**Giudizio n° 3438 del 15/06/2021**

**Oggetto:** Richiesta di concessione mineraria delle acque minerali "S. Antonio – Sponga"

**Comune di Intervento:** Canistro

**Tipo procedimento:** Valutazione di Impatto Ambientale ai sensi dell'art. 21 del D.Lgs. 152/06 e ss.mm.ii.

La Ditta ha presentato tra la documentazione integrativa il documento O49 29D-IDG-EG-carta delle aree di protezione-R00-A2, di cui segue uno stralcio.

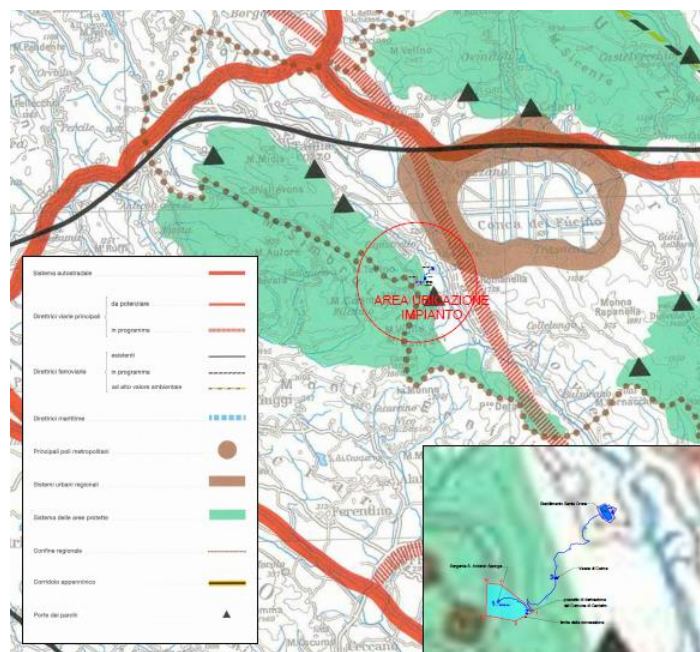
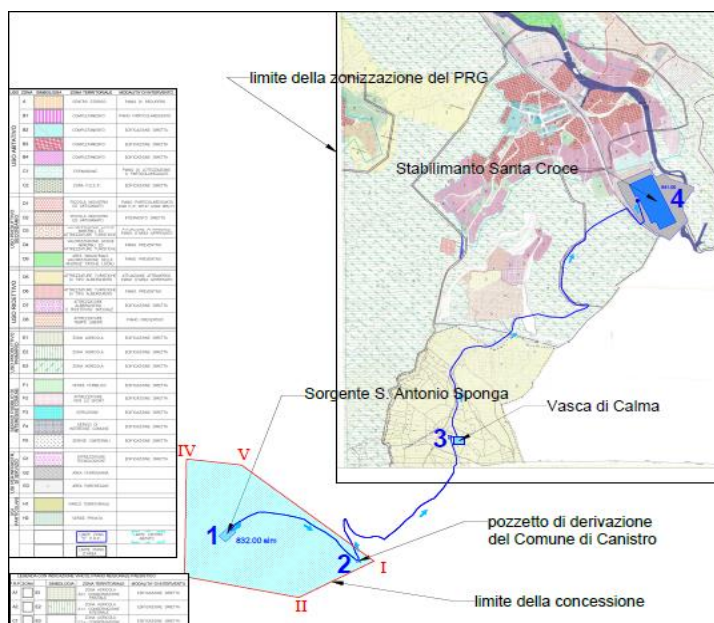
### **3. Approfondire i criteri di perimetrazione e definire a livello cartografico le aree di tutela assoluta e di protezione ai sensi dell’art. 29 della L.R. 15/2002, effettuando un’analisi puntuale delle principali pressioni esistenti nelle aree individuate e proponendo le relative prescrizioni da apportare sulle aree di protezione**

Nell’approfondimento geologico di cui al precedente punto, il tecnico sulla base del **criterio geometrico** ha individuato le zone di protezione come di seguito indicato:

- **Zona di tutela assoluta** con una estensione di almeno 10 m di raggio dal punto di captazione;
- **Zona di Rispetto Ristretta (ZRR)** individuata entro un raggio di 200 metri dalla captazione;
- **Zona di Rispetto Allargata (ZRA)**, coincidente con i limiti del bacino sotterraneo che alimenta la risorsa captata.

Relativamente allo stato di progetto, si riporta lo stralcio dell’elaborato integrativo O49 24D-PAUR-EG-layout di impianto-R00-A2.

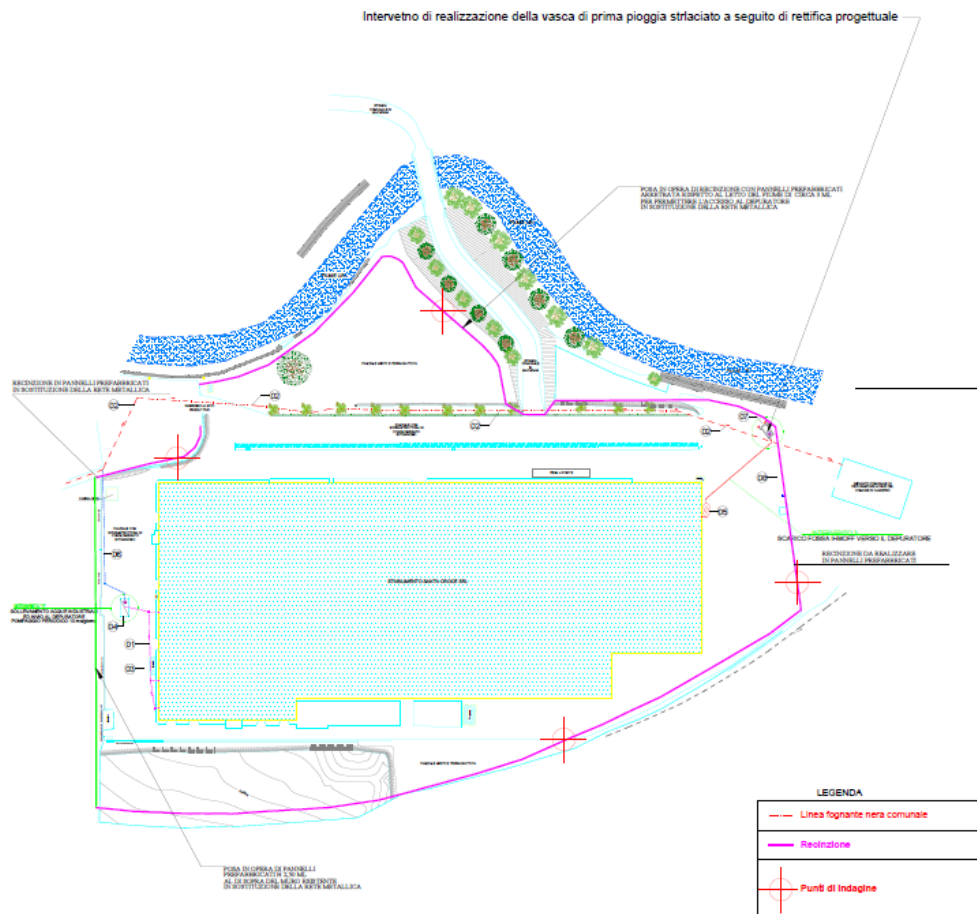
**9. Si ritiene necessario integrare il piano preliminare di utilizzo delle terre e rocce da scavo come segue:**

- a) specificare le profondità di scavo interessate dalla realizzazione della vasca e recinzione;
- b) fornire l'ubicazione dei punti di indagine per la caratterizzazione, riportata su allegato cartografico ed ortofoto, corredato dalle aree interessate dalle opere;
- c) prevedere ulteriori campioni di terreno rappresentativi delle aree oggetto di intervento.

- la vasca di prima pioggia originariamente prevista è stata stralciata per cui i non sono più da considerarsi le relative terre da scavo;
- la profondità di scavo della recinzione è di 0,3 m;
- i campioni di terreno sono stati incrementati fino a n.4;
- i punti di indagine sono ubicati come da planimetria seguente.
